**CONTESTACIONES PREGUNTAS – AGOSTO 2, 2023
PROYECTO DE CONSTRUCCION SALONES ANEXO
IGLESIA CIUDAD DE SALVACION
RFP-001-2023**

Proyecto de Construcción Salones Anexo Iglesia Ciudad de Salvacion

Asunto: *Contestación dudas reunión Preconstrucción*

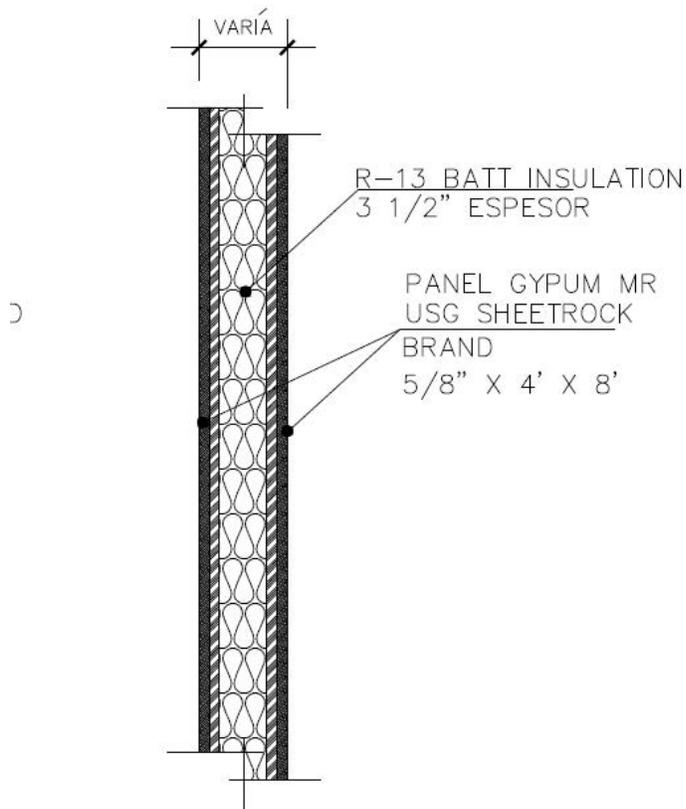
7- Le añadido: El panel de gypsum board que va hacia afuera de la estructura es de 3/4". Ellos preguntan si puede ser de 5/8" para abaratar costos ya que tiene un

panel de madera también. Les indiqué que debía verificar si era algo necesario para aguantar los vientos o por alguna razón estructural.

Se adjuntan los detalles para las paredes interiores y exteriores de las estructuras.
